DIN ISO 96-1

Entwurf

**Textilmaschinen und Zubehör –
Ringe und Ringläufer für Ringspinn- und Ringzwirnmaschinen –
Teil 1: Flanschringe T und SF und passende Ringläufer
(ISO/CD 96-1:2014);
Text Deutsch und Englisch**

Bild 1 — Beispiel eines T-Flanschringes

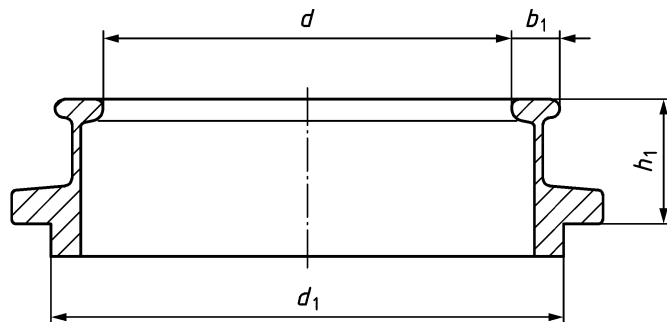
- a) Höhe h_1 in Bild 1 nicht bis zum Fuß, sondern bis zum Steg ausgeführt;
- b) Höhe h_2 in Bild 2 nicht bis zum Fuß, sondern bis zum Steg ausgeführt;
- c) Flanschbreite b_1 in Bild 3 entfernt und an Bild 4 angepasst.
